지하건설 동부간선도로 장안교IC(Ramp) 설치 등 청원

검 토 보 고

[그림] 기존 지상 동부간선도로 1차선 존치안

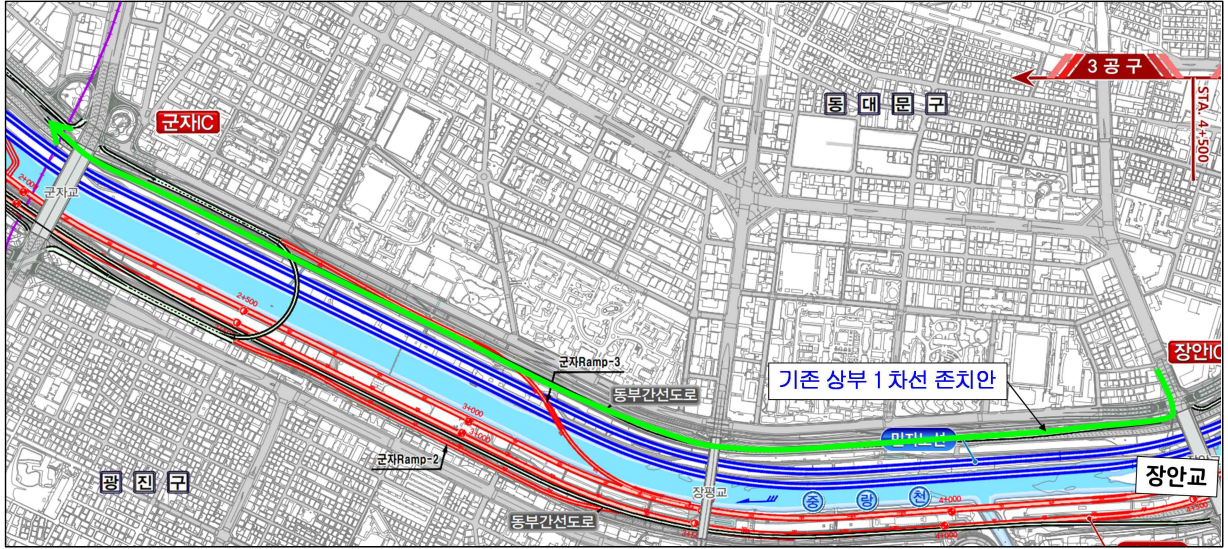
- 따라서 현재 서울시는 기존 지상 동부간선도로의 한 개 차선을 존치시켜 동부간선도로 남쪽방향으로의 직접 통행이 가능토록 하는 대안을 검토하고 있는 것으로 파악되는 바, 이를 포함하여 다양한 대안들이 종합적으로 검토될 필요가 있다 사료됨.

[그림] GTX-B 노선과 동부간선도로 지하화 교차 구간

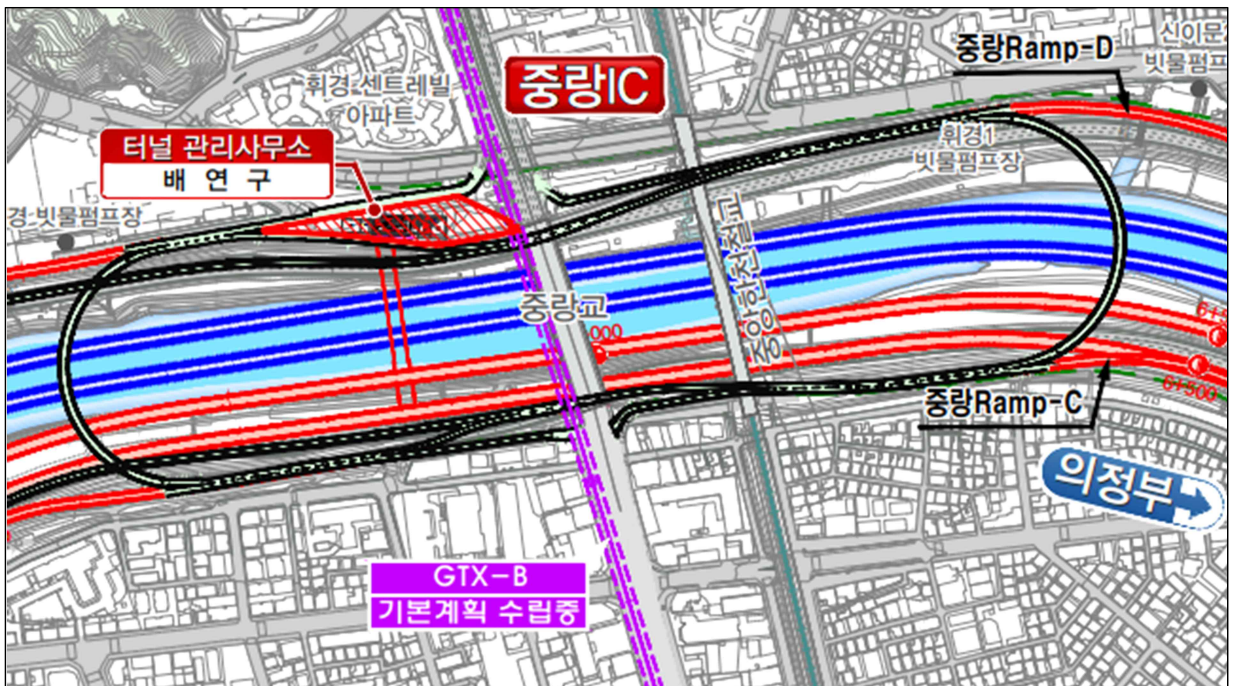
- 동 건은 국토교통부에서 추진하는 GTX-B 노선이 중랑천 하저에서 동부간선도로 지하화 노선의 하부 횡단하는 것으로 계획 중인 데 해당 구간에서 시설 간 간섭을 우려해 검토를 요청한 것임.

[그림] GTX-B 노선과 동부간선도로 지하화 노선 심도

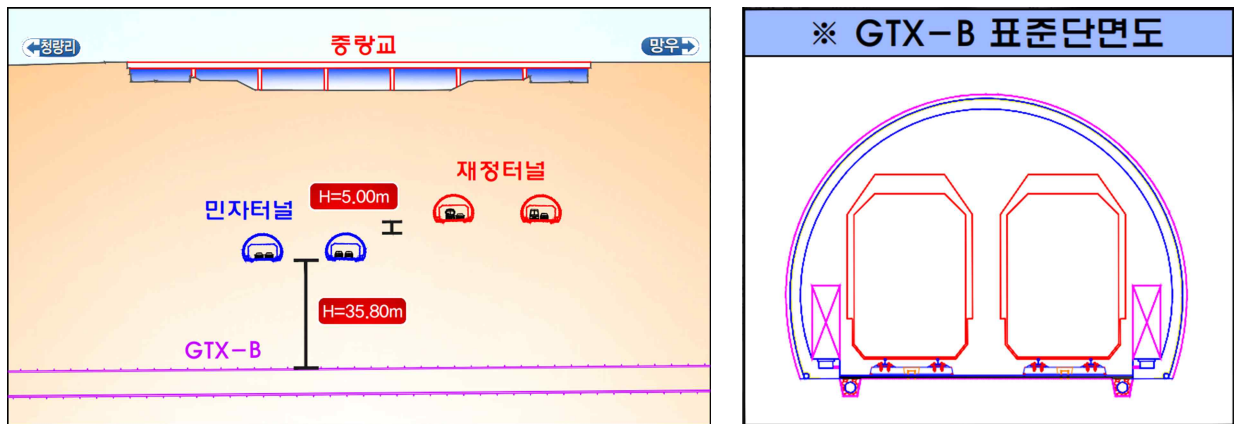
- 그러나 해당 구간에서 동부간선도로 지하화 민자터널과 GTX-B 노선과는 35.8m의 단차가 확보되어 시설간 간섭 문제는 발생하지 않을 것으로 사료되며,
- 이와 관련해 시는 GTX-B노선이 동부간선도로 지하화 일부구간을 횡단하게 됨에 따라 2021년 7월 이를 국토부에 통보하고 상호 시설이 간섭되지 않도록 지속적인 협의를 요청하는 의견(도로계획과-10245, '21.7.29.)을 제출한 바 있음.

- 따라서 시는 동부간선도로 지하화 관련 시설물 설치 및 안전관리 등 전반에 대해서도 국토교통부와 지속적으로 협의하고 이에 대한 주민설명을 통해 청원인들의 불안을 해소할 필요가 있다 하겠음.

[그림] 터널관리사무소(배연구) 위치도

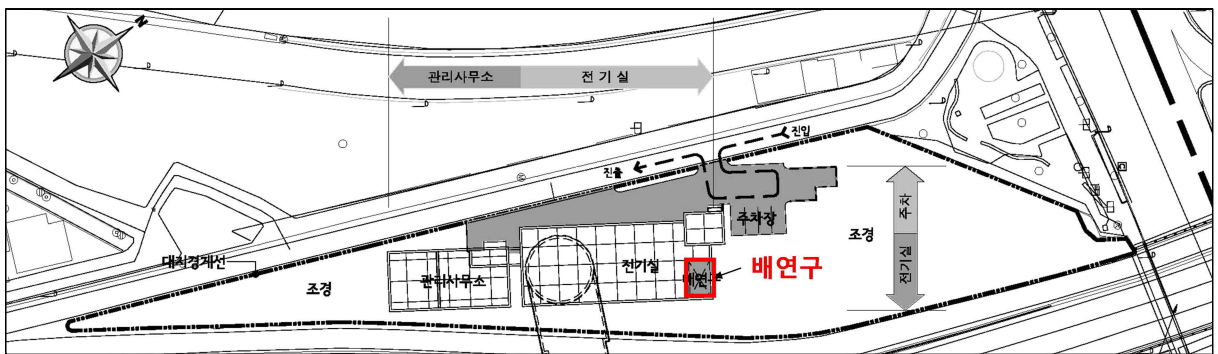
- 동 전은 중량IC 입구 부근에 설치하는 것으로 계획되어 있는 “배연구”의 위치조정을 요청하고 있는 것으로 “배연구” 설치 위치와 가장 가깝게 인접한 휘경센트레빌아파트와는 62m 가량이격되어 있는 것으로 파악됨.

- 서울시 의견에 따르면, 설치 예정인 “배연구”는 환기기와 달리 평상시에는 사용하지 않는 시설로 터널 내 화재가 발생한 경우에만 연기를 배출하는 연기 배연시설이기 때문에 주민들이 우려하는 것과 다르게 평상시 매연 등 대기오염물질은 배출되지 않는다는 설명이며,
